La Silla - EULER - Electricité

Modifs à faire

2/4/19
+LW

TDG - L102

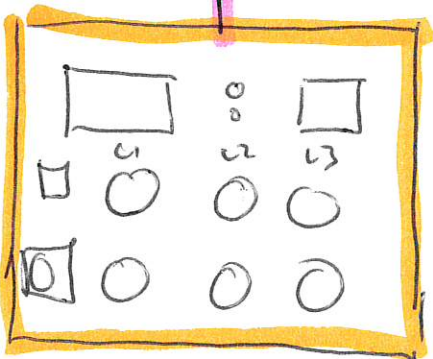
- Tirer un câble
5x6mm² souple

- Fixer tableau labo
dans L105

Cablage modifications

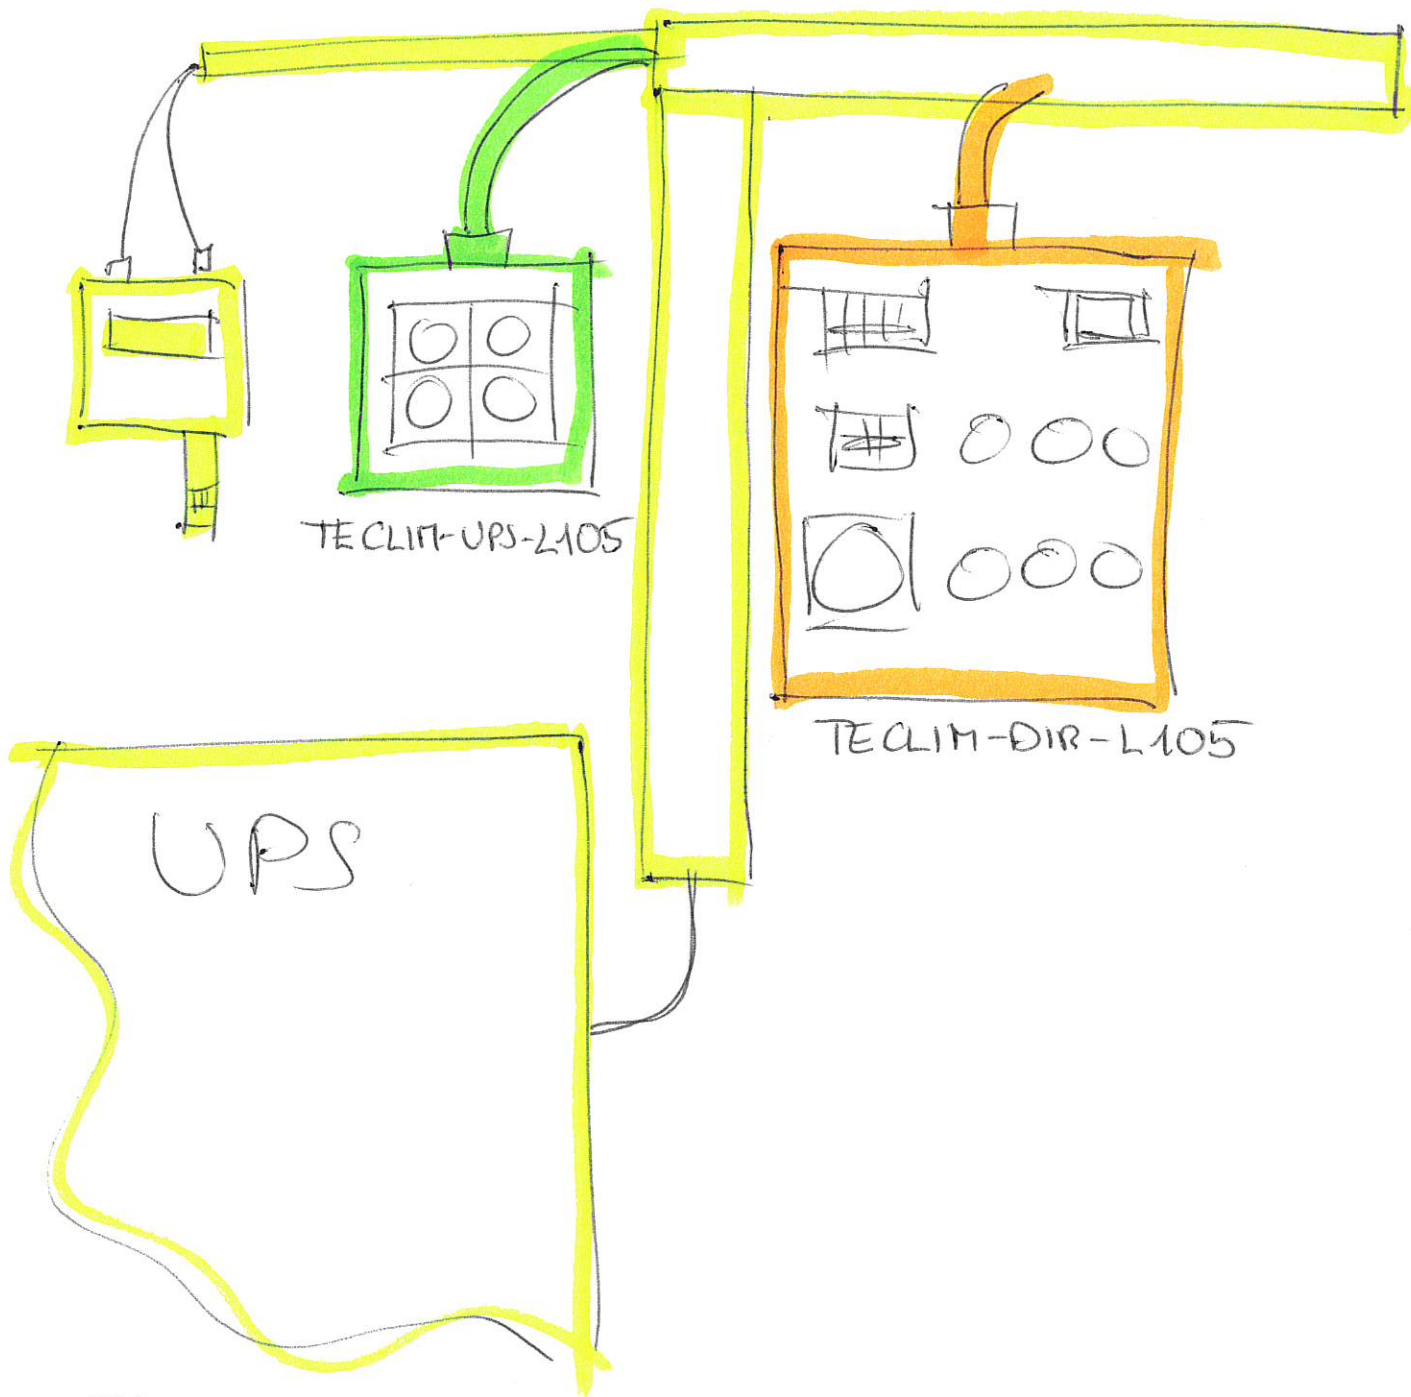
- Coder la Clim en service sur TECLIM-DIR-L105 sur (L2) Consigne T = 22°C
- Coder la Clim Secours sur TECLIM-OPS-L105 sur (L1) Consigne T = 26°C

REN Les 2 clim sont TOUJOURS enclenchées !

- ② Remettre le Tableau Labo où il était avant !
- ① Déplacer TECLIF-UPS-L105 à gauche du canal
